III/1161 Žilina - Ploskov

sil. III/1161 Žilina - Ploskov v km 0,000 - 2,710

Číslo ZBV:

2

III/1161 Žilina - Ploskov	
Jméno	Plocha
ACO	14805,0 m ²

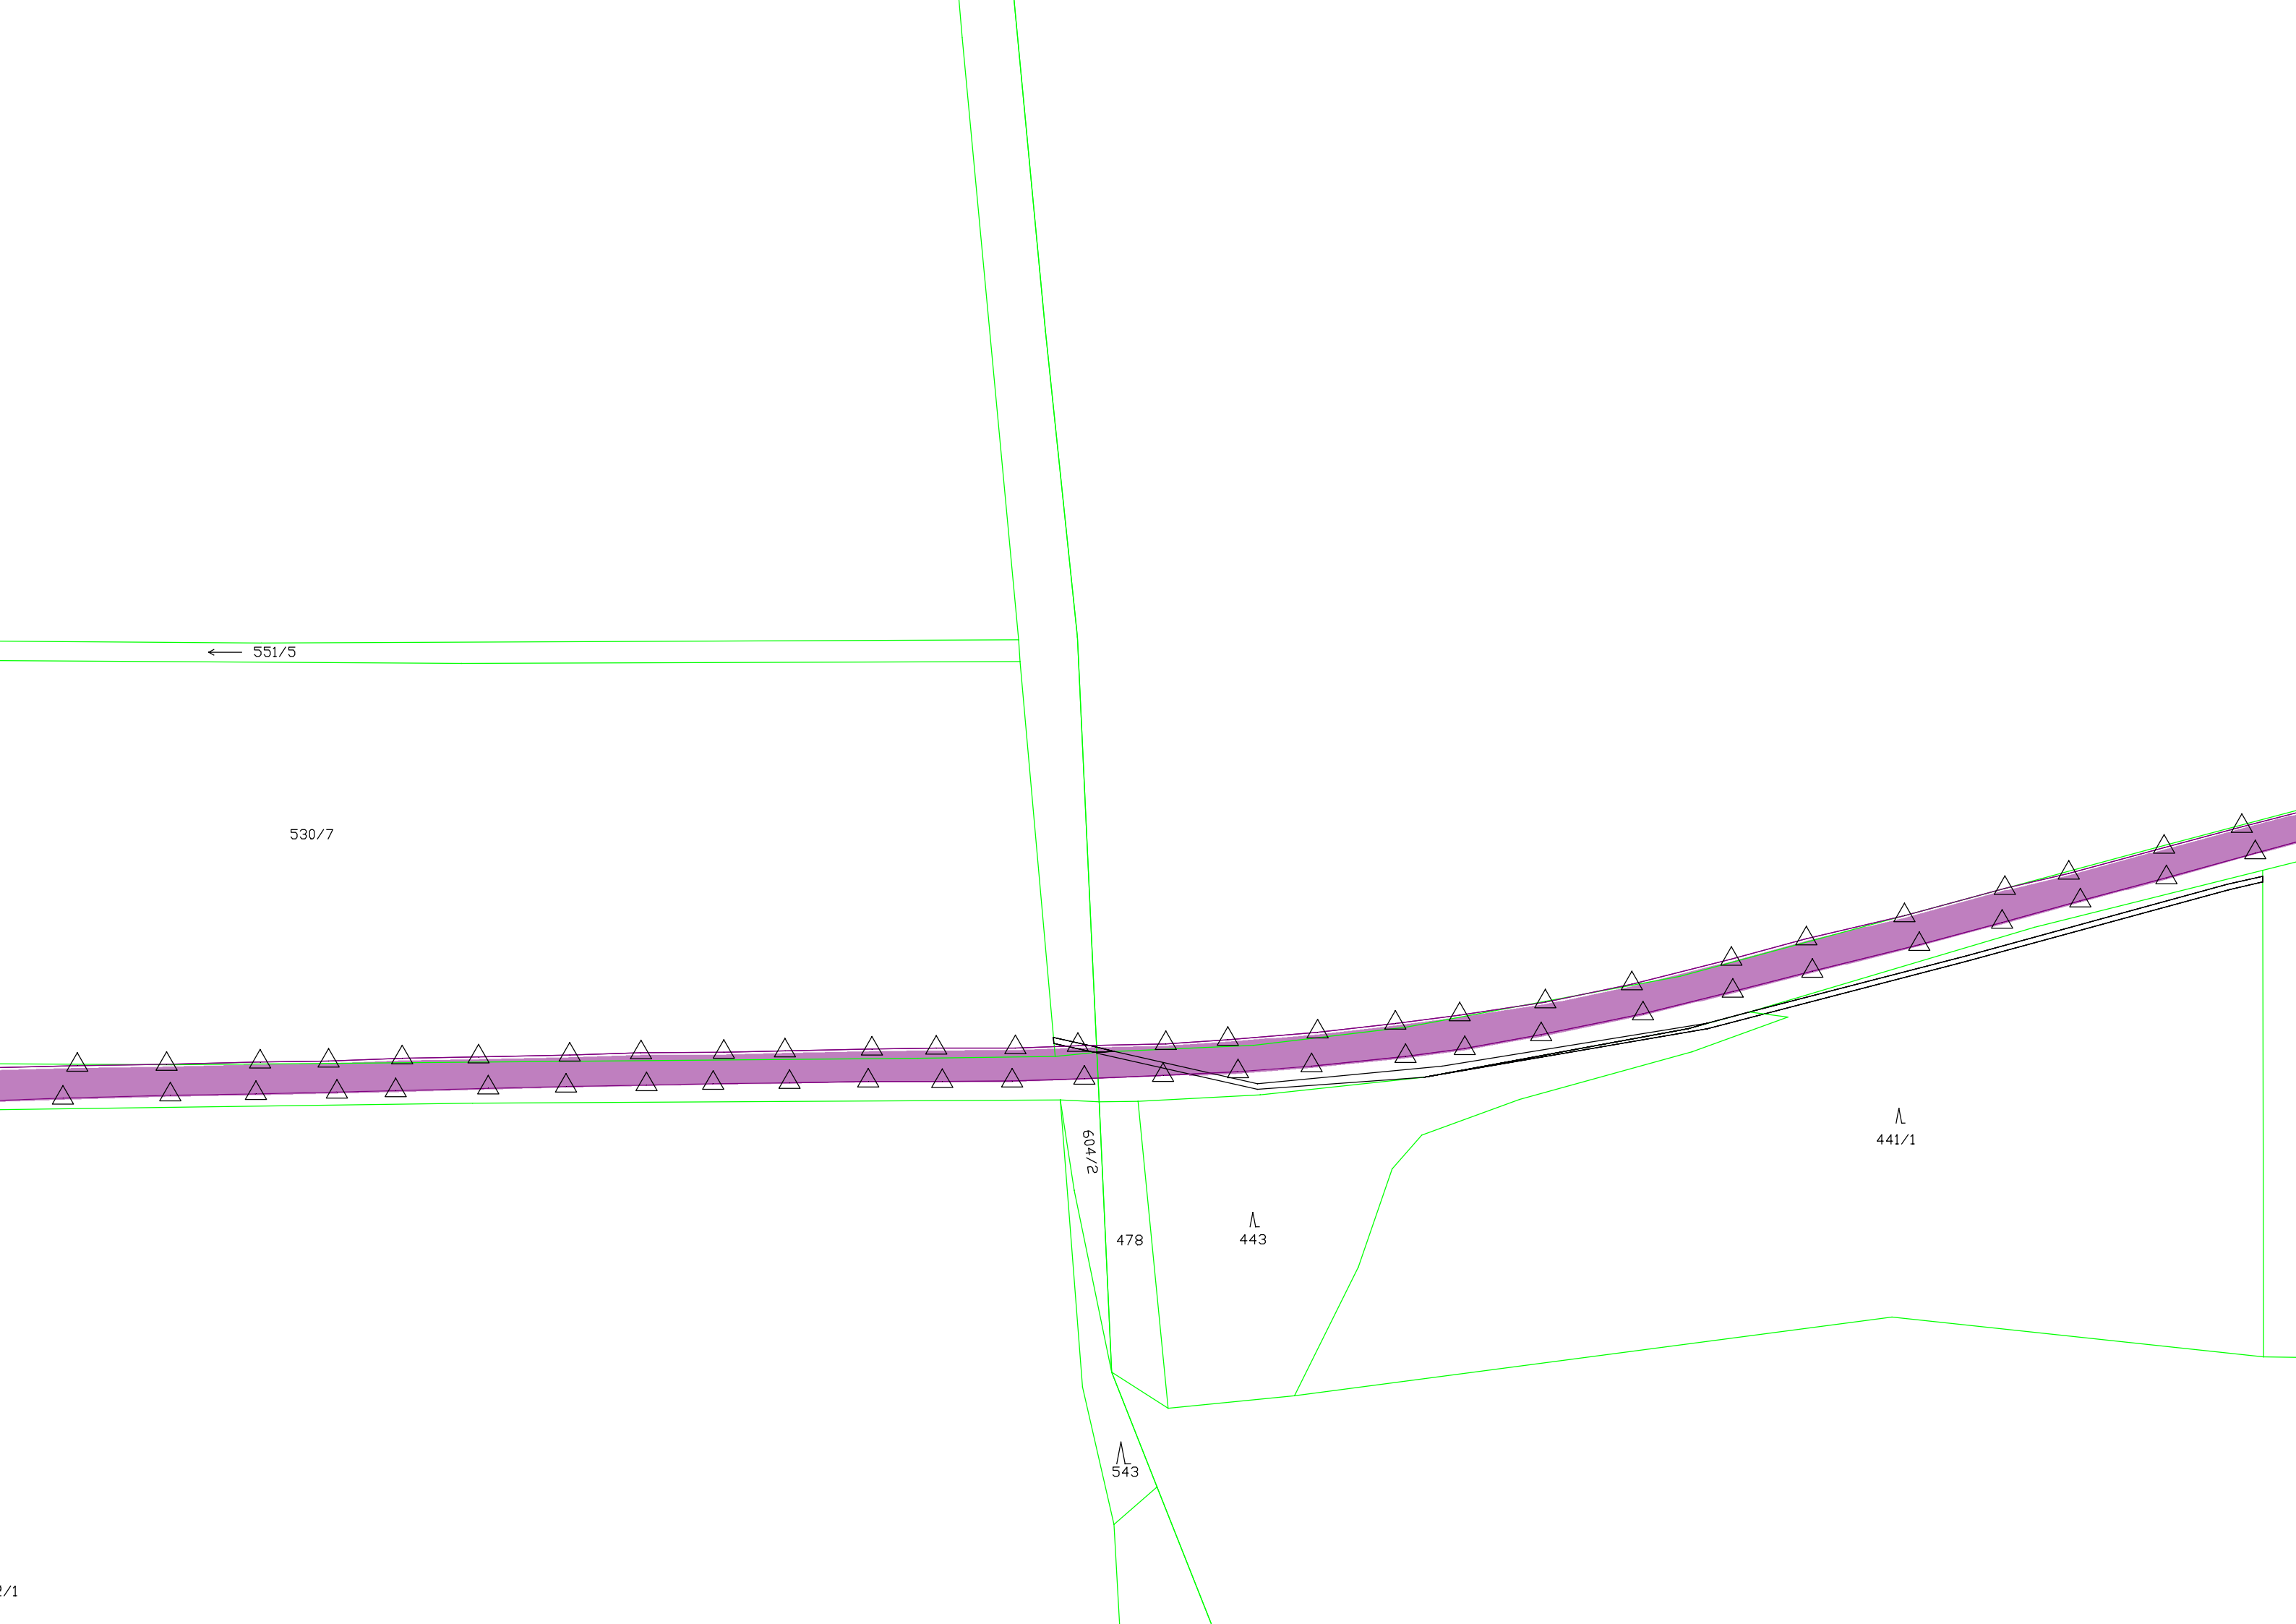
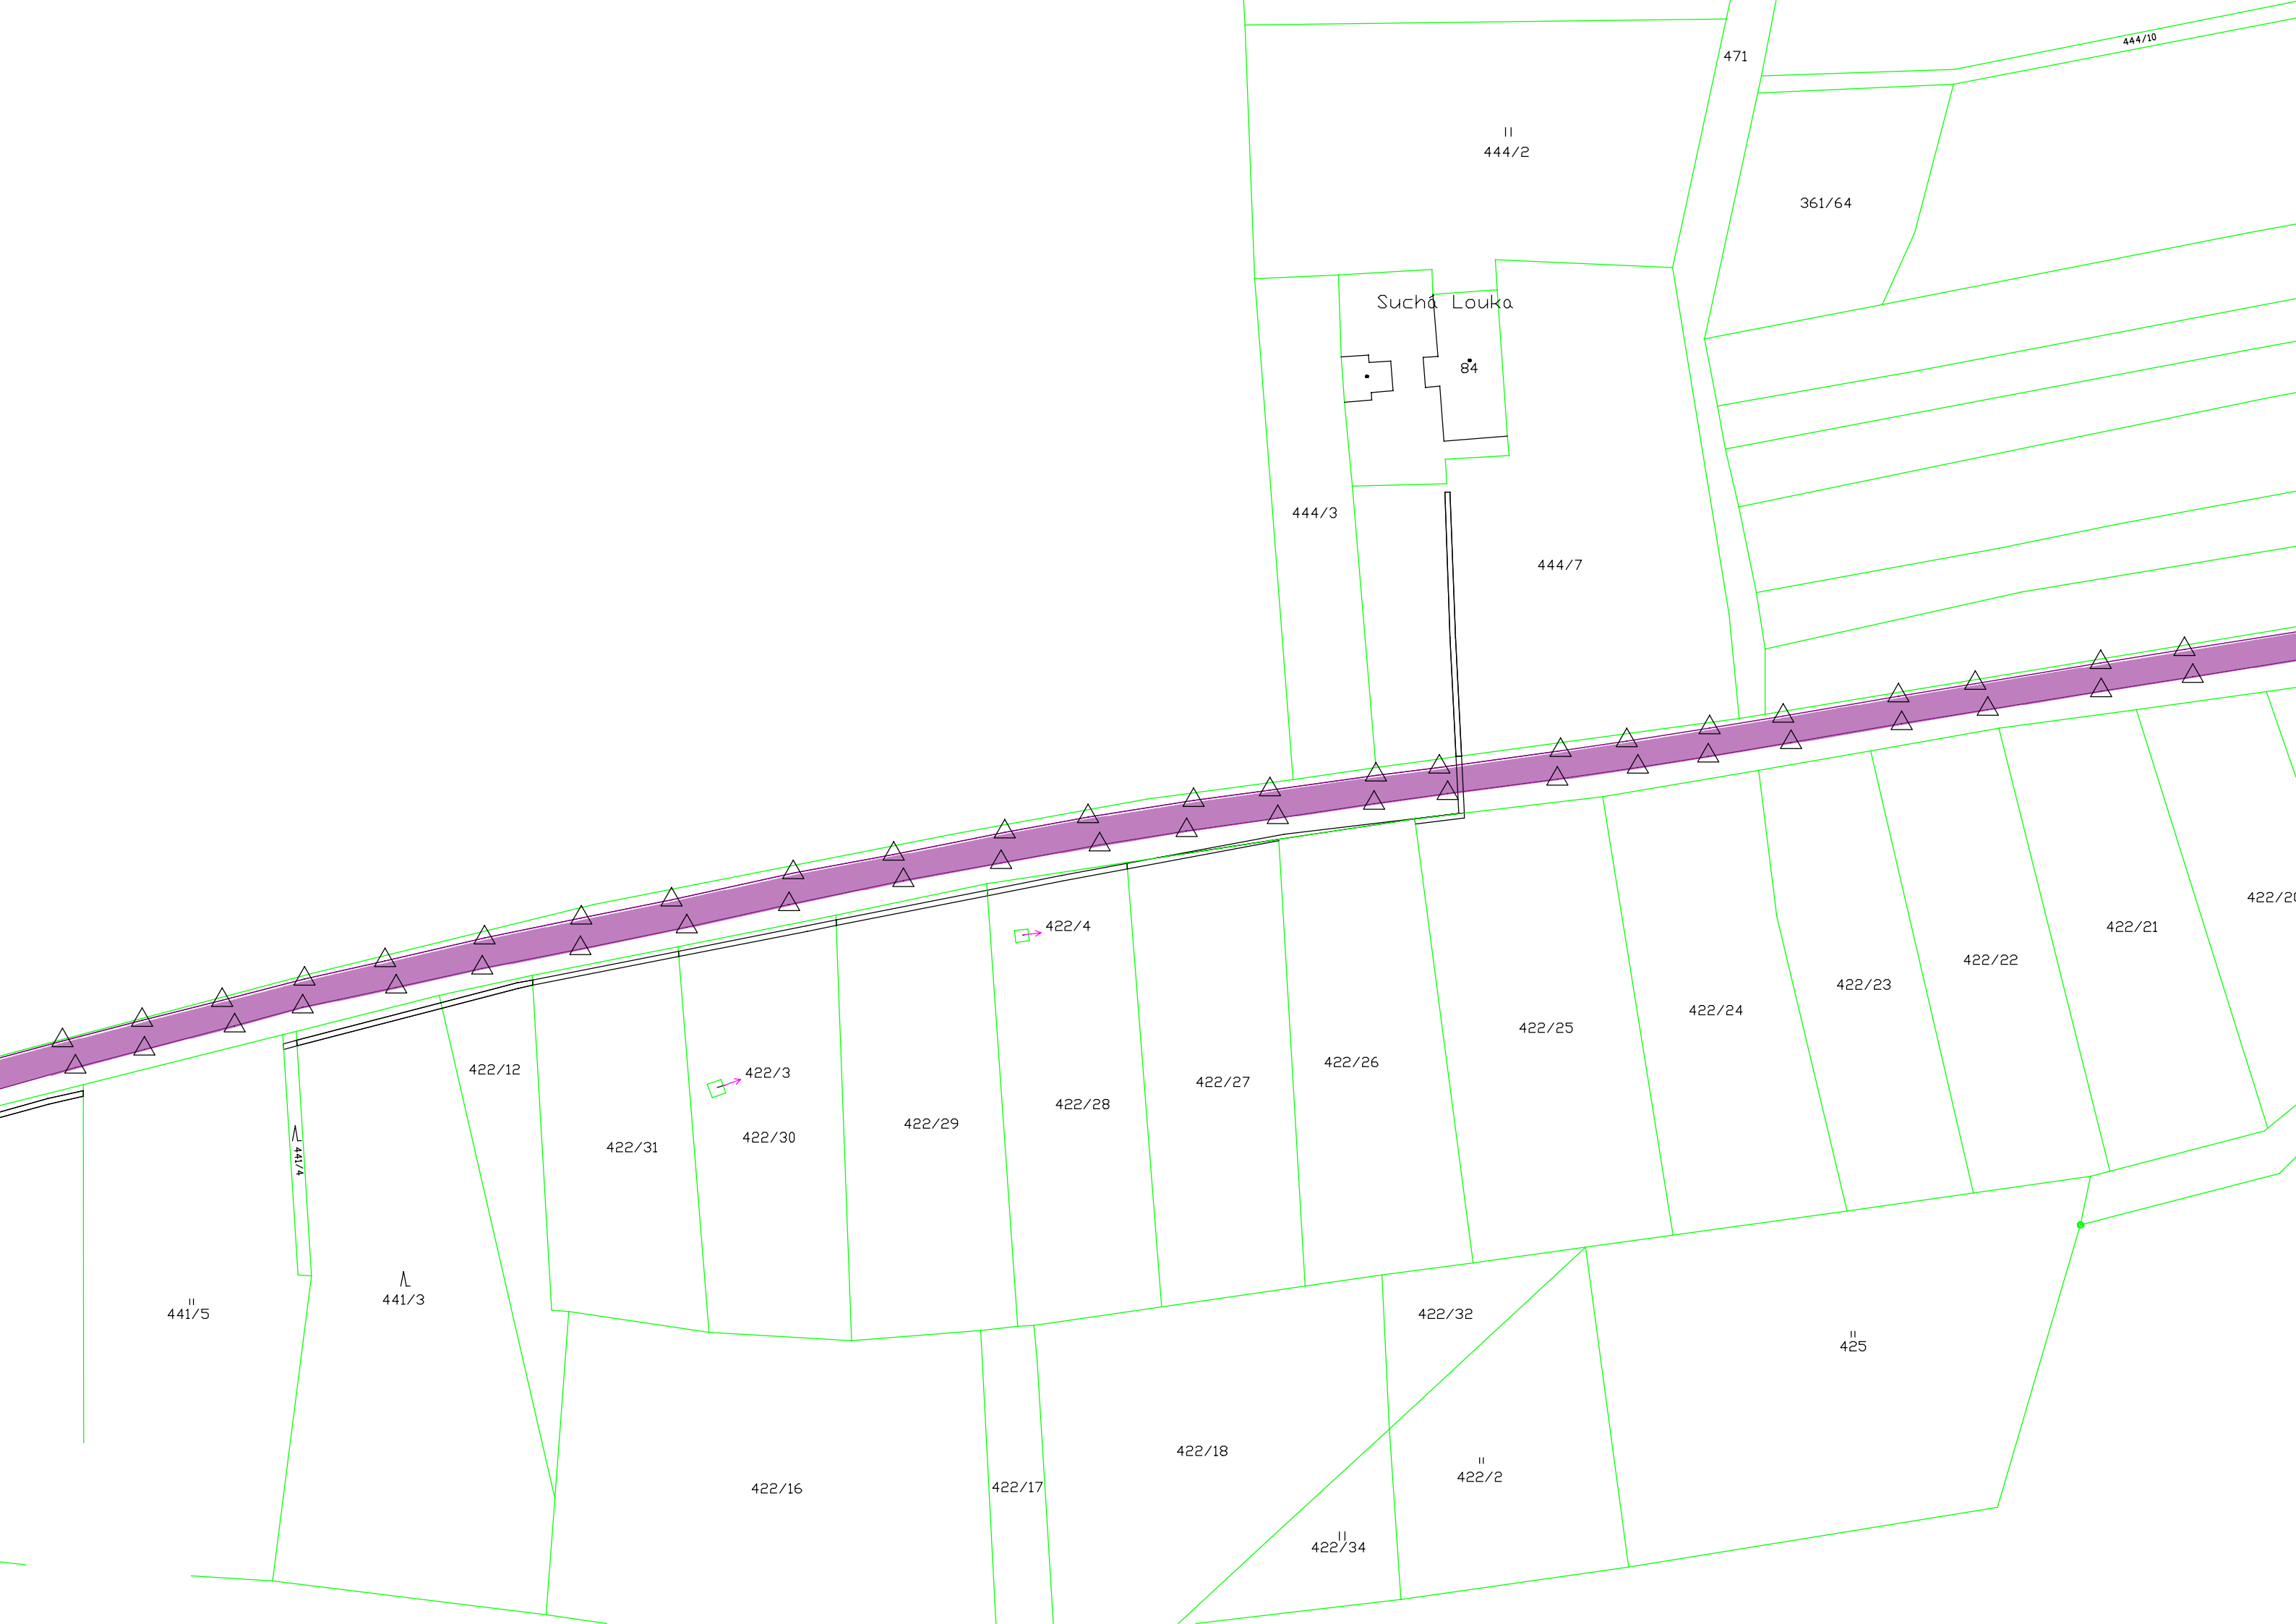
Iniciátor Změny: Zhotovitel Předmět Změny: Doměrky po zaměření		
Doměrky po zaměření. Po zaměření skutečného provedení stavby bylo zjištěno, že plocha asfaltové vrstvy ACO 11+ je menší, než bylo v zadání a plocha krajnic byla naopak větší. Tyto změny budou předloženy objednateli k odsouhlasení.

Po zaměření skutečného zaměření stavby bylo zjištěno, že plocha skutečně provedené asfaltové vrstvy ACO 11+ je menší, než bylo v zadání. Dále bylo zjištěno, že při dodržení technické specifikace opravy předmětné komunikace, je plocha krajnic větší, než bylo v zadání. Změna byla vyčíslena dle skutečného zaměření.
